E6 4-FELT SVINGENSKOGEN – KALNESSVINGEN

AVBØTENDE TILTAK VILT OG BIOLOGISK MANGFOLD

29. JULI 2003

Kulvert - prinsippskisse

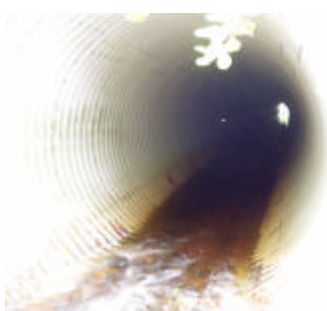
Kulverten er kun egnet for fisk og det bør derfor etableres tørre terrasser langs vannstrengen der mindre pattedyr og laverestående fauna (f.eks salamandere) kan passere. Kulverten bør være noe større. Vi slutter oss til tiltakene foreslått i KU.
